臺南市都市計畫委員會「函」稿

臺南市都市計畫委員會第一八七次會議記錄

案號	第一案	所屬鄉鎮	台南市
案由	擬定臺南市安南區第四期發展區「海佃路一段西側」細部計畫案 一、辦理機關：臺南市政府 二、法令依據：都市計畫法第十七條及第二十二條。 三、公開展覽： 四、計畫範圍與面積： 五、本項計畫範圍為北至鹽水溪排水路，南至鹽水溪，東至海佃路一段，西至濱海公路，並包含濱海公路西側住宅區及部份農業區。計畫面積共計二〇七·一四六四公頃。 六、計畫目標： (一) 依據主要計畫的指導原則，建立適當的土地使用模式，並擬訂合理的土地使用分區管制，促進

案號	二	87.12.14
案由	請再審議『擬定臺南市安南區第四期發展區（海佃路一段東側）細部計畫案』	
一、辦理機關：	臺南市政府	
二、法令依據：	都市計畫法第十七條及第二十二條。	
三、公開展覽		
說明	<p>本案經本府八十六年十一月五日八六南市工都字第三六九二八號公告，自八十六年十一月十七日起至八十六年十二月十六日止公開展覽三十天，刊登於八十六年十一月十七日中華日報，並於八十六年十二月四日上午十時於本市安南區公所禮堂召開說明會。</p>	
四、計畫範圍與面積		
明	<p>本計畫案位於安南區海佃路一段東側，計畫區西起海佃路一段（2-8-30m），東至主要計畫劃設住宅區與農業區之邊界線，南、北分別以嘉南大圳及鹽水溪堤防為界，總面積約為一五六・二七公頃。</p>	
五、本案主要計畫規定		
變更	<p>台南市主要計畫第二次通盤檢討：「於擬訂細部計畫時，應依中密度之人口密度，劃設公共設施用地」；第三次通盤檢討：「於擬定細部計畫時，面積以不小於五十公頃之完整範圍為原則並應考慮社區完整性，規劃配置必要之公共設施，並研擬具體可行之開發計畫。」</p>	
六、計畫目標		
(一)	<p>維護住宅區內良好之居住品質：由於本計畫區屬住宅用地，因此必須盡力滿足區內居民對寧適</p>

臺南市都市計畫委員會第187次大會
決議內容附圖

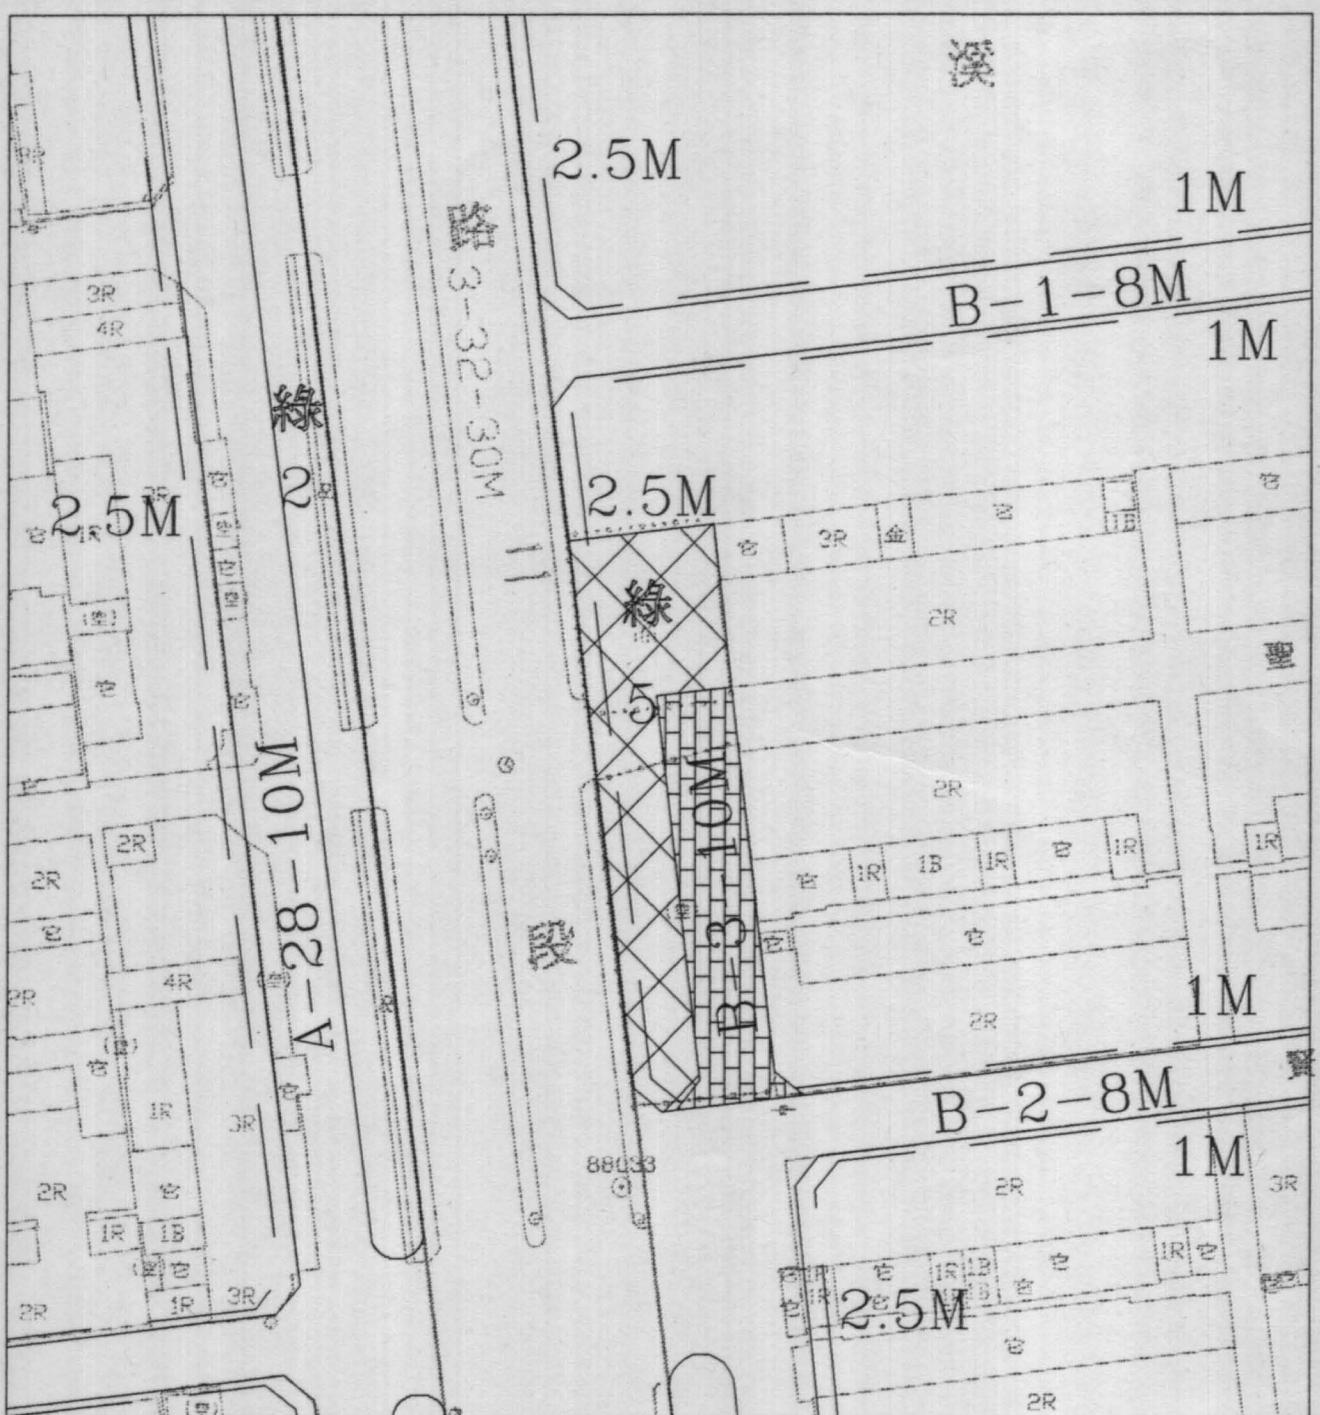
1 . 3-32-30M 道路東側，依該路匝道處（跨鹽水溪橋）綠地，十公尺側道之規劃模式，將該匝道以北現未建築之空地住宅區修改增劃設為綠地與十公尺側道（如附圖標示），以減少該主要道路與橫向道路（巷道）之交叉口，維持該條幹道之交通機能，並改善該段道路之景觀。

擬定臺南市安南區第四期發展區（海佃路一段東側）細部計畫案計畫圖

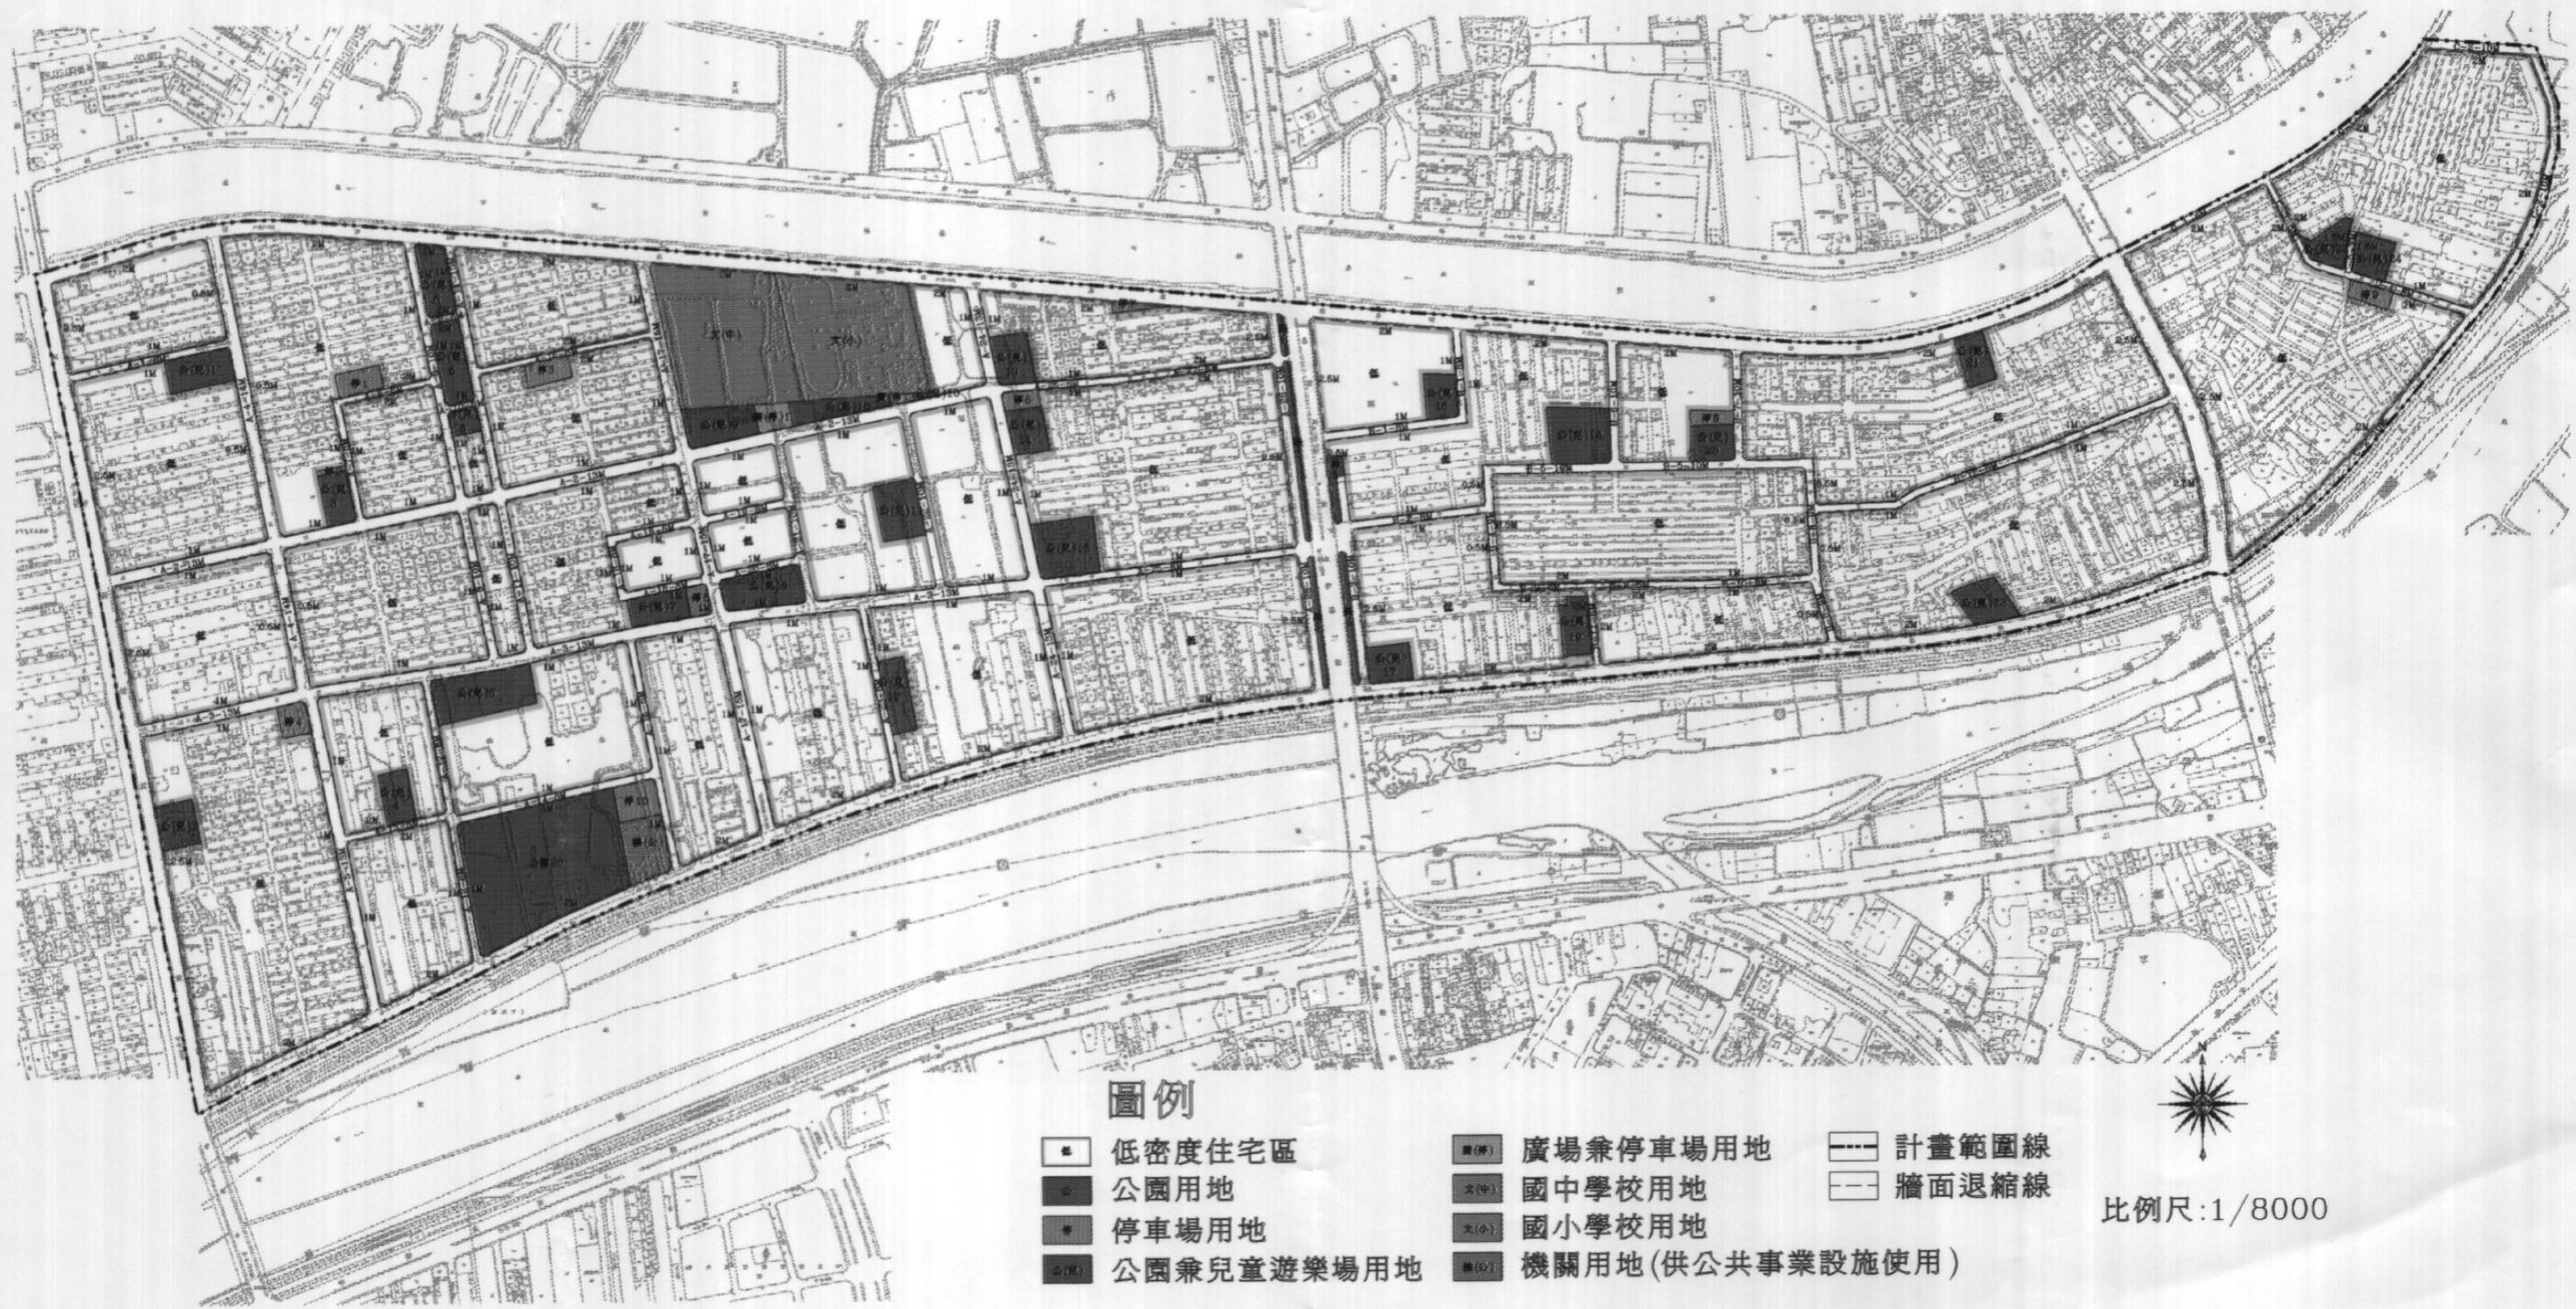
- 1 . 公展草案之計畫街廓及道路系統再予調整，道路系統之劃設應以現況之主要出入動線為主，再配合公共設施使用留設。道路之寬度仍與現況相同，惟不足十公尺之道路應自道路中心向兩側平均退縮

2 . 文中及公共設施位置因考量地主權益及市府財政狀況，仍維持與原公展方案相同。機關用地（供公共事業使用）調整於公園 20 東側並面臨府安路（4-54-15M），以利民眾進出。

3 . 文中用地南側尚未發展地區以提昇容積率至 200% 獎勵辦理市地重劃，不另予劃定重劃範圍界線。
4 . 文中、文小用地之出入口道路 A-42-40M 及 A-46-30M，改劃為廣停用地以符實際使用需求。北安路兩側之綠地開口亦配合道路系統作調整。
